中部電力

浜岡原子力発電所 基準津波の策定のうち地震による津波について

2023年8月4日

地震による津波評価について コメント一覧表

南海トラフと東北沖の地殻構造

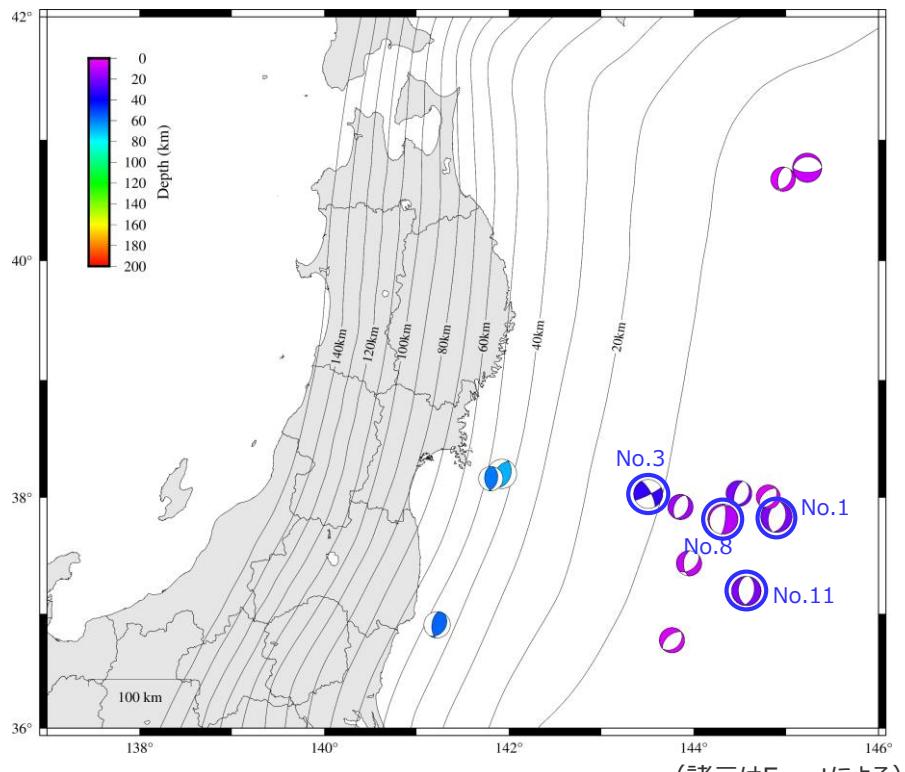
| 項目 | No. | コメント内容 | コメント回 | 備考 |
|---------------------|-----|---|------------------------|------|
| 海洋プレート内地震の津波評価 | 1 | 【プレート間地震と海洋プレート内地震の組合せに関する考え方】 ・プレート間地震と海洋プレート内地震との組合せを考慮する必要がないことについて、プレート間地震、海洋プレート内地震の発生メカニズムなどに関する既往知見を整理した上で、丁寧に説明すること。 | 第1152回 (2023年5月26日) | 今回説明 |

- 大規模な海洋プレート内地震が発生している東北沖は、厚い太平洋プレートが比較的急角度で沈み込んでおり、沈み込むプレートの下方への曲げにより、海溝軸付近のプレート内部の浅い領域は伸張場で正断層型の地震が、深い領域は圧縮場で逆断層型の地震が発生している。浅い領域の正断層型地震は、地下構造探査で確認される海溝軸冲合の正断層地形（ホルスト・グラーベン構造）に対応しているとされる。（瀬野(1995)等）
- これに対し、南海トラフは、薄いフィリピン海プレートが比較的低角度で沈み込んで付加体が発達しており、トラフ軸付近の海洋プレート内部は圧縮場で逆断層型の地震が発生している。また、トラフ軸の沖合では正断層地形が見られないなどの地学的背景を有している。（Craig et al.(2014)、中田(2015)等）

- 日本海溝などの海洋プレート内部で起きる地震は、まずアウターライズから海溝軸にかけて、すなわち沈み込もうとしているプレートが曲げを受ける部分で起きる。これらの地震は浅い正断層型と深い逆断層型に分かれる。プレートの曲げによって浅い部分には伸長応力が働き、深い部分は圧縮応力が働く。これらの地震はそのような応力によって起きると考えられ、ベンディング地震と呼ばれる。浅い正断層は、海溝海側斜面の正断層地形（地盤－地溝構造、ホルスト－グラーベン）に対応したものである。（瀬野(1995)）
- 日本海溝や伊豆小笠原海溝の周辺ではアウターライズと呼ばれる太平洋プレートの縁辺部に海溝軸に平行あるいは斜交する顕著な正断層が多数発達する。これらの正断層は長さ数10kmの断層が殆どであり100kmを超える長大なものは限られている。これに対して南海トラフ周辺ではフィリピン海プレートにはこのような正断層は認められない。（中田(2015)）
- 南海トラフは、沈み込む海洋プレートの長さが短くまた沈み込み速度が小さいことから、プレートの下方への曲げが小さく、海洋プレートに作用する力としてプレートの曲げよりも圧縮応力が支配的となっている。トラフ軸付近およびその沖側の海洋プレート内部における逆断層型の地震は、海洋プレートに作用する圧縮応力によって引き起こされている。（Craig et al.(2014)）

破線下線：No.2コメントを踏まえた対応として、追加した範囲

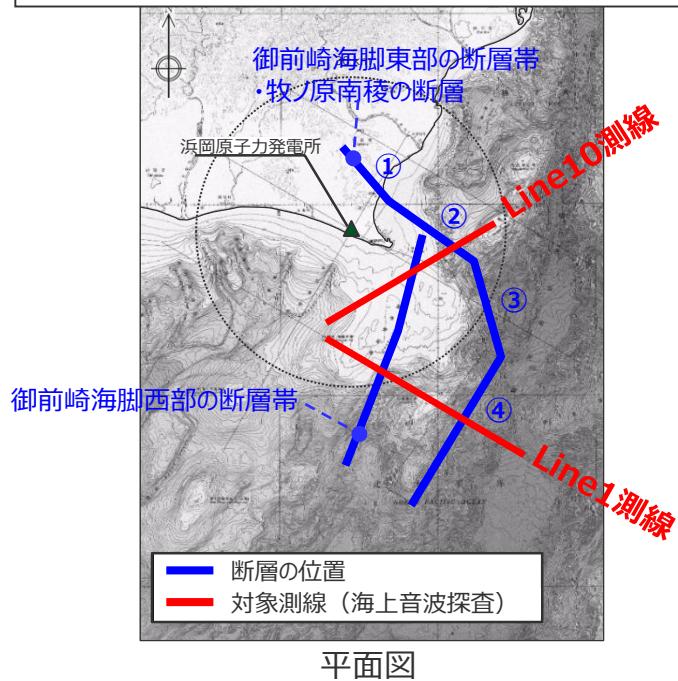
| 項目 | No. | コメント内容 | コメント回 | 備考 |
|---------------------|-----|---|------------------------|------|
| 海域の活断層による地殻内地震の津波評価 | 2 | 【海域の活断層による地殻内地震のパラメータスタディの範囲】 ・すべり角、断層上端深さなどのパラメータスタディの範囲について、その根拠を明確にして、より詳細に説明すること。 | 第1152回 (2023年5月26日) | 今回説明 |

| 項目 | 設定方法 | 設定値 |
|--------|---|---|
| 断層上端深さ | 土木学会(2016)に基づき深さ0~5kmの範囲で設定した。ただし、A-5・A-18断層は、断層変位が認められない範囲を除いた深さ2~5kmの範囲で設定した。 | <p><御前崎海脚西部の断層帯、遠州断層系></p> <ul style="list-style-type: none"> 以下の3ケースを設定 <ul style="list-style-type: none"> : 0, 2.5, 5.0kmを考慮 <p><A-5・A-18断層></p> <ul style="list-style-type: none"> 以下の3ケースを設定 <ul style="list-style-type: none"> : 2.0※、2.5, 5.0kmを考慮 <p>※ 土木学会(2016)に示されている0, 2.5, 5.0kmのうち、最も浅い0kmを2.0kmに置き換えた。</p> |
